Krycí list ZBV

Název a evidenční číslo Stavby: II/105 - Severní obchvat Jílového u Prahy, 5211521005 Číslo a název stavebního objektu/provozního souboru (SO/PS) SO 361 Retenční nádrž v km 0,440 Číslo a název podobjektu/rozpočtu:	Číslo SO/PS/ /číslo Změny SO/PS: 361/1	Číslo ZBV: 7
---	---	----------------------------

Změnový list

Název a evidenční číslo Stavby: II/105 - Severní obchvat Jílového u Prahy, 5211521005 Název stavebního objektu/provozního souboru (SO/PS): Retenční nádrž v km 0,440	Číslo SO/PS / / číslo Změny SO/PS: 361/1	Číslo ZBV: 7.2
---	---	--------------------------

Výňatek s PDPS k SO SO 361:

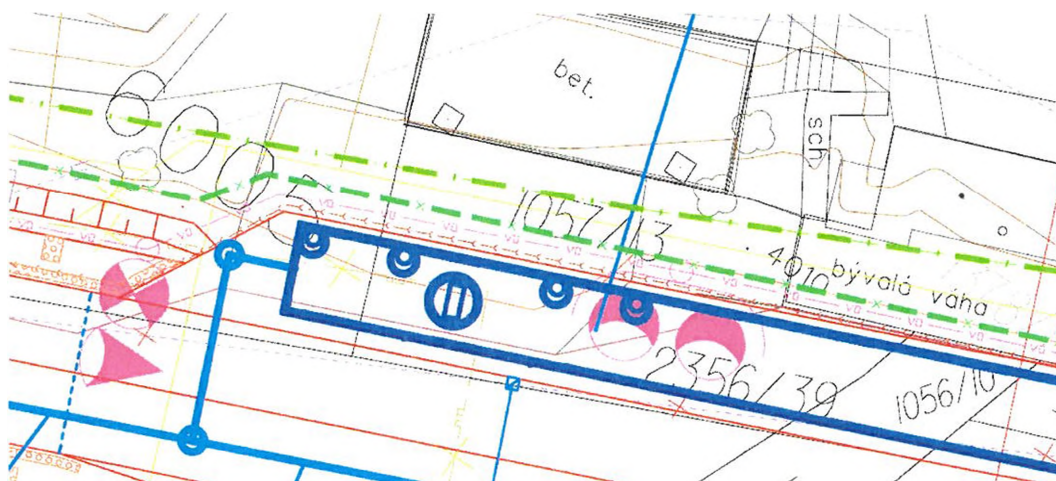
U tohoto SO byla navržena v PDPS realizace jedné prefabrikované podzemní nádrže sestávající z části sedimentační vč. koalescenčního odlučovače ropných látek a z části retenční s potřebným retenčním objemem. PDPS nepředepisovala rozměrové délkové parametry, ale pouze objemový parametr, a to 154 m³, návrhový průtok čištění 200l/s a návrhový odtok po redukcí v RN 26,75 l/s.

Veškerá voda spadlá na zpevněné povrchy komunikací je zachytávána uličními štěrbinovými žlaby se svedením do kanalizace SO 301.1. Voda není nikde vol do terénu, nikde nestéká volně po svazích násypu komunikace. Koncepce ř silnice vychází z řešení v dokumentaci pro územní rozhodnutí.

Navrhovaná nádrž má dvě funkce – první z nich je záchyt možných únik z provozu či havárie na komunikaci a další funkcí je snížení velikosti nárazu stoky do recipientu na únosnou mez. Proto je navržena dešťová usazovací n. bude sloužit k ochraně toku, s retenčním objemem. DUN slouží též k zachycení objemu splavenin tak, aby zbytečně nezanášely navazující vodoteč.

Výřez z výkresu Situace (RDS SO361):

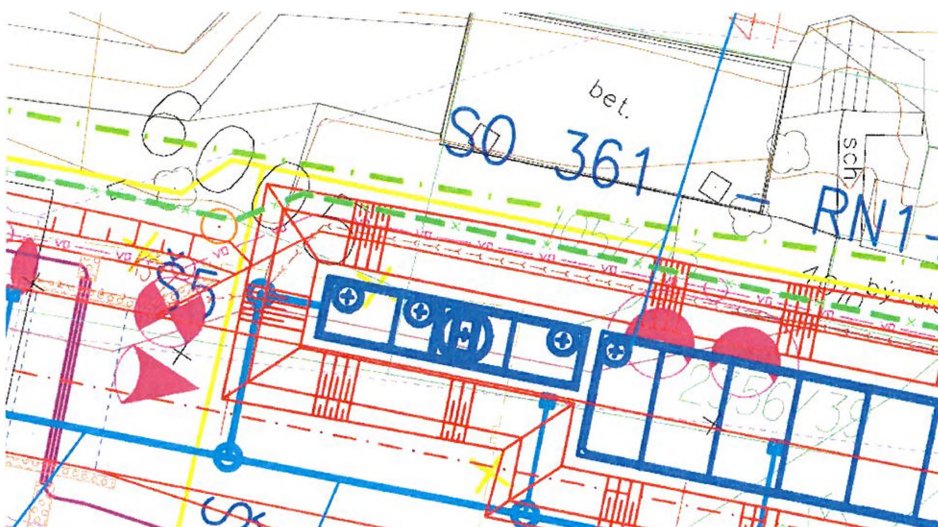
V průběhu zpracování RDS a dostupnosti konkrétních prefa výrobků na trhu byla zhotovitelem navržena změna jedné prefabrikované nádrže obsahující jak retenci, tak odlučovač na dvě samostatné nádrže – odlučovač a retenční nádrž při dodržení požadovaných parametrů, tzn. objem 154 m³ i návrhový průtok 200l/s a dále návrhový odtok po redukcí v RN 26,75 l/s.

Navrhuje se sestava dvou podzemních prefa nádrží. Nádrž odlučovače leh rozměrů 11,42 x 2,65 x 3,21 m, rozdělenou na část kalojemu objemu 21 m odlučovače pro návrhový průtok 200 l/s. Na nádrž ORL navazuje samostatná rozměrů 17,45 x 5,40 x 3,01 m s objemem retence 151,6 m³.

Z daného vyplývá, že objem obou nádrží je objemově vyšší než požadovaných min. 154 m³, návrhový průtok i odtok jsou zachovány, tedy parametry z PDPS jsou dodrženy.

Autorský dozor navrženou změnu v řešení SO 361 schválil.

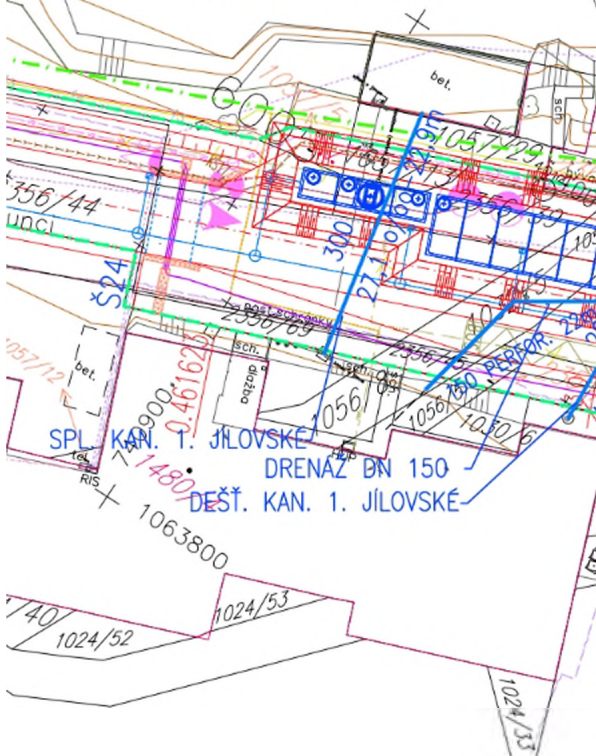
Další zjištěné okolnosti (při realizaci zemních prací zjištěny další objekty - inženýrské sítě, neuvedené nejsou v PDPS zakresleny a nemohly být ani zjištěny při zpracovávání RDS), mající vliv na provádění této části stavby, byly řešeny v součinnosti s TDS a investorem formou OZS č. 8. V průběhu realizace tohoto SO byla pořízena mj. i fotodokumentace a zjišťován vlastník těchto nezakreslených inženýrských sítí.

II/105–SEVERNÍ OBCHVAT JÍLOVÉHO U PRAHY
SO 361
Zaměření objemu výkopu
Příloha č.2 k protokolu 053/2023

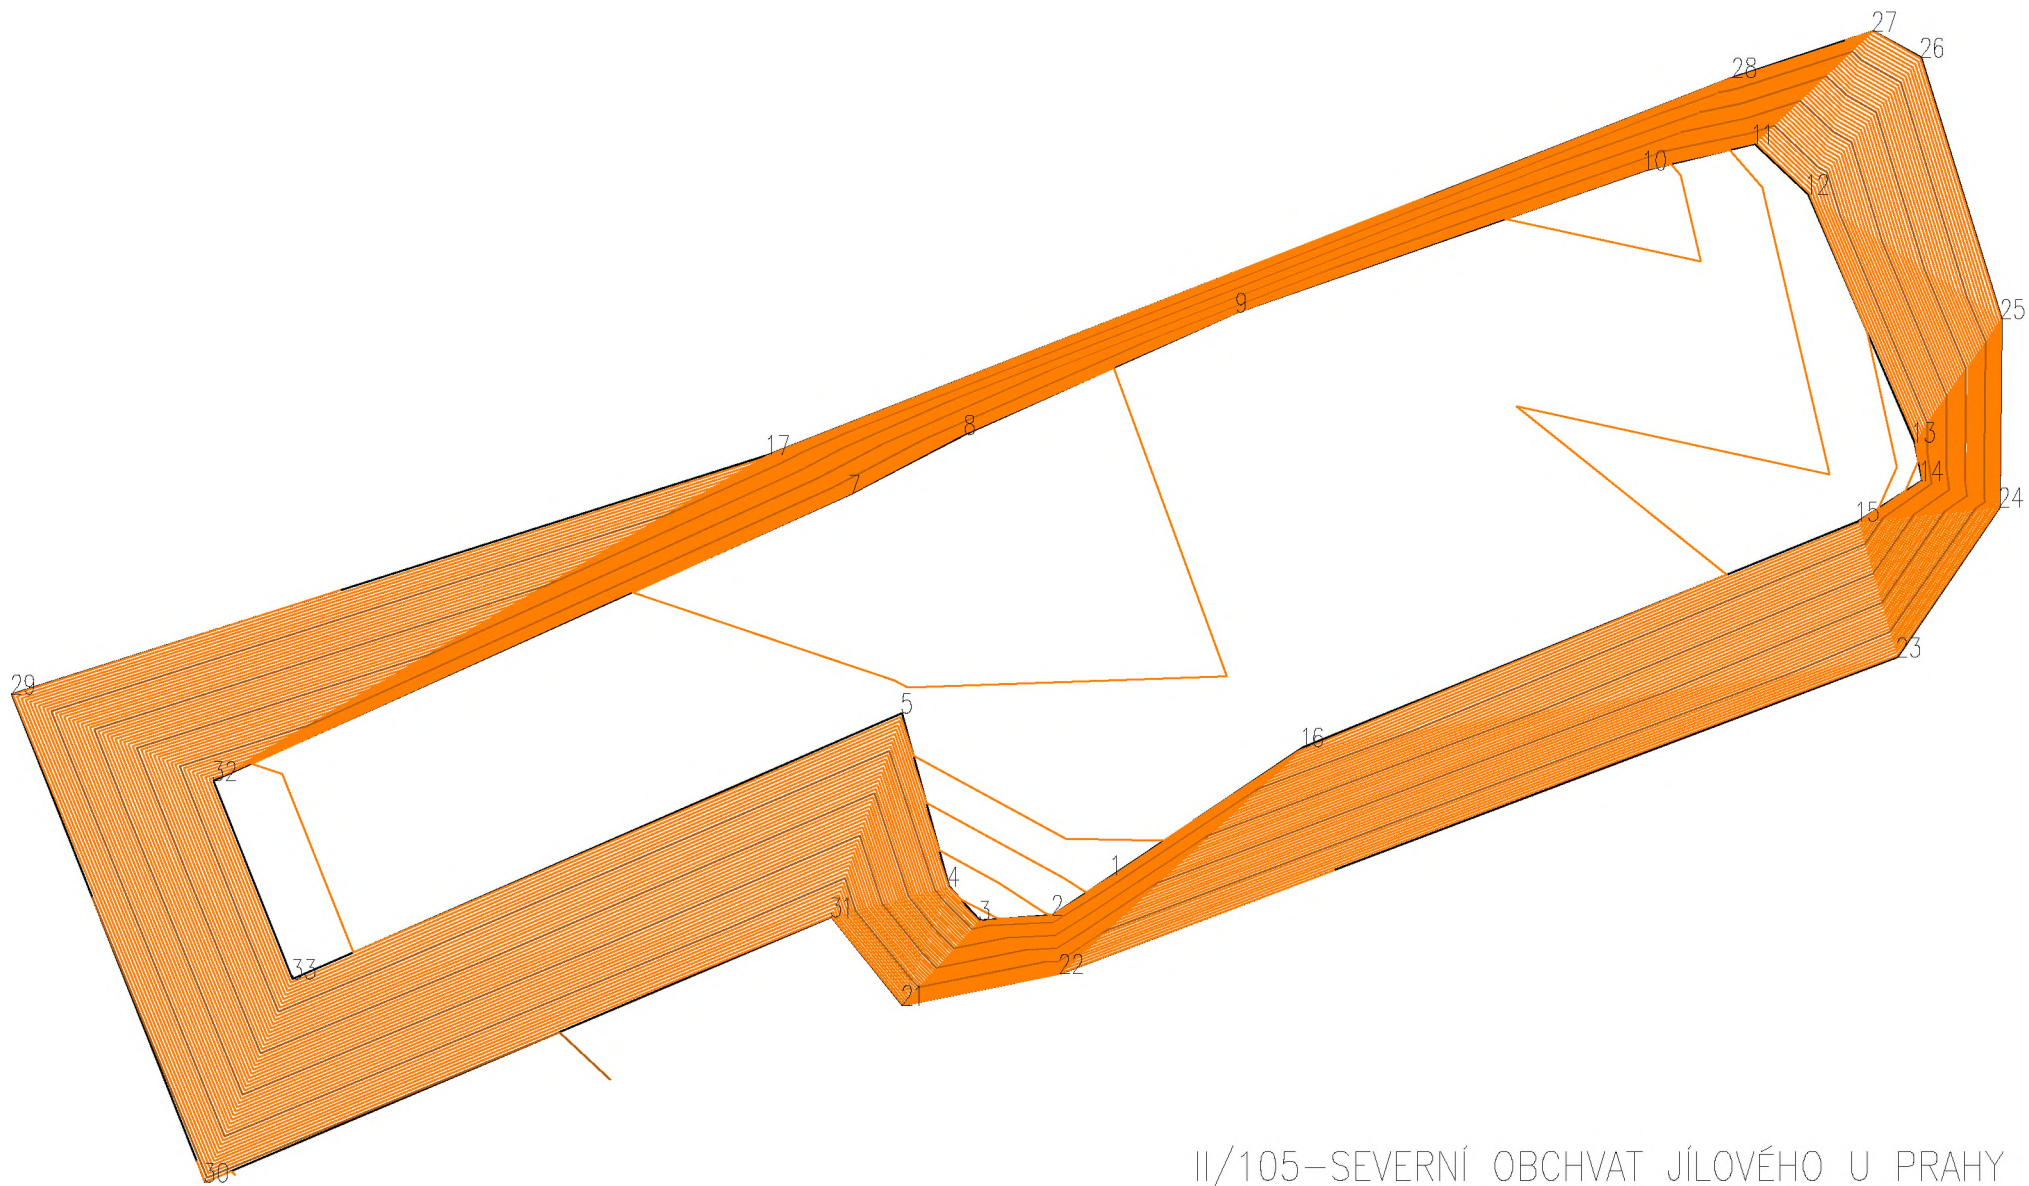
Stavba: II/105 - SEVERNÍ OBCHVAT JÍLOVÉHO U PRAHY
SO 361 objem výkopu

SO-361	objem (m ³)
Celkem	1266.15

trvalé zpevnění

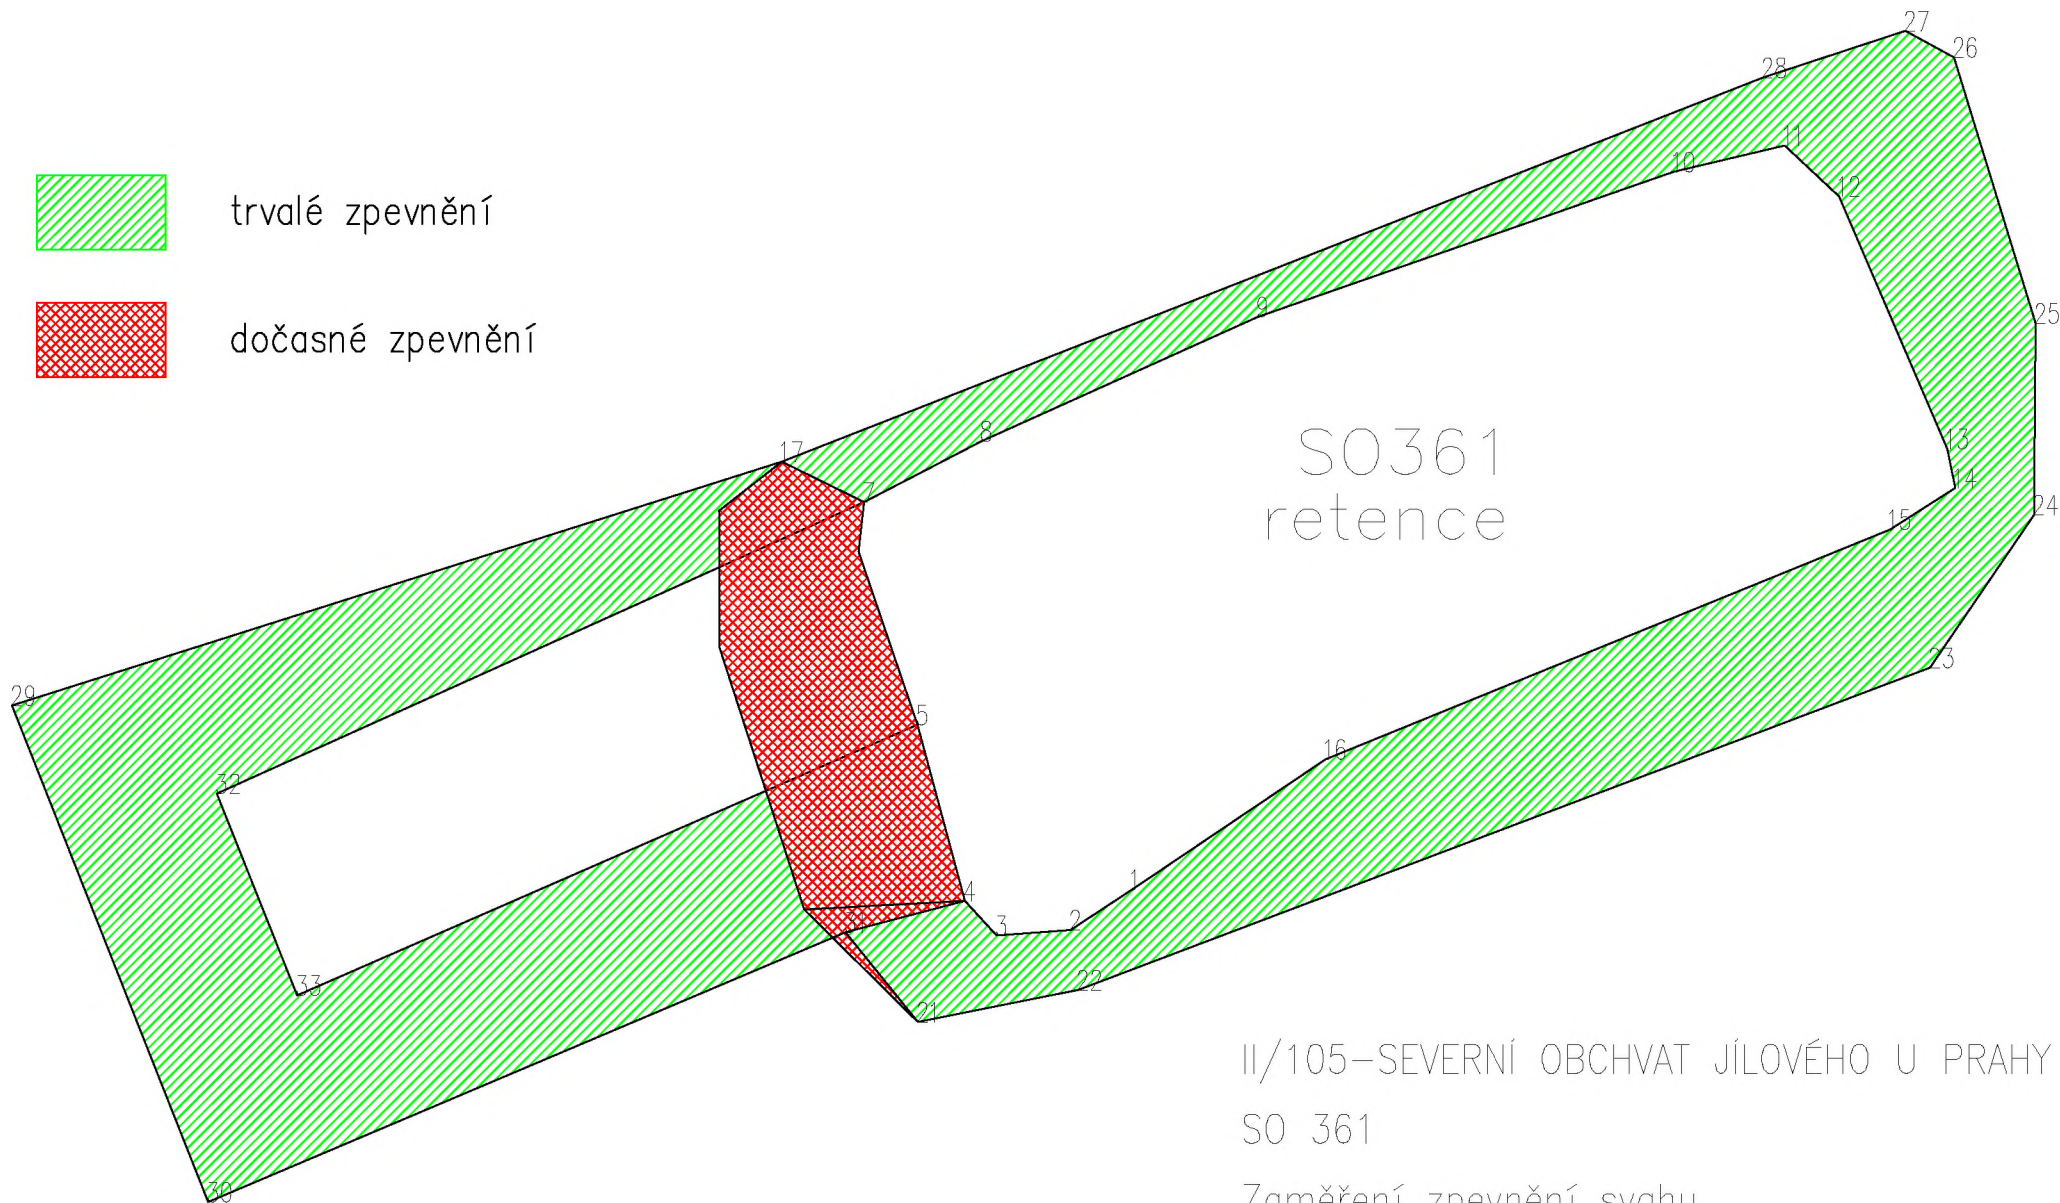
Stavba: II/105 - SEVERNÍ OBCHVAT JÍLOVÉHO U PRAHY
SO 361 plocha zpevnění svahů výkopu

SO-361	plocha (m ²)
Zpevnění trvalé	350.48
Zpevnění dočasné	39.57
Souhrn celkem:	390.05

ZBV 7 plocha dle GP 038/2022 - doklad č. 14 = 390,05m ² *1,5*0,001578=1,85 [A] Cena použita ze SOD - SO 363, p.č. 12											
29	289366	N	VÝZTUŽ STŘÍKANÉHO BETONU Z KARI SITÍ	T	0,00	1,17	1,17	25 729,50	0,00	0,00	30 103,52	30 103,52	30 103,52	100,00%
			ZBV 7 plocha dle GP 038/2022 - doklad č. 14 = 390,05m ² *0,003=1,17 [A] Cena použita ze SOD - SO 363, p.č. 13											
30	45152	N	PODKLADNÍ A VÝPLŇOVÉ VRSTVY Z KAMENIVA DRCENÉHO	M3	0,00	34,99	34,99	754,80	0,00	0,00	26 410,45	26 410,45	26 410,45	100,00%
			ZBV 7 (171,3052+178,6367)*0,5*0,2=34,99 [A] Cena použita ze SOD - SO 363, p.č. 14											
			CELKEM						7 029 242,11	-3 313 586,87	1 070 186,47	4 785 841,71	-2 243 400,40	-31,92%
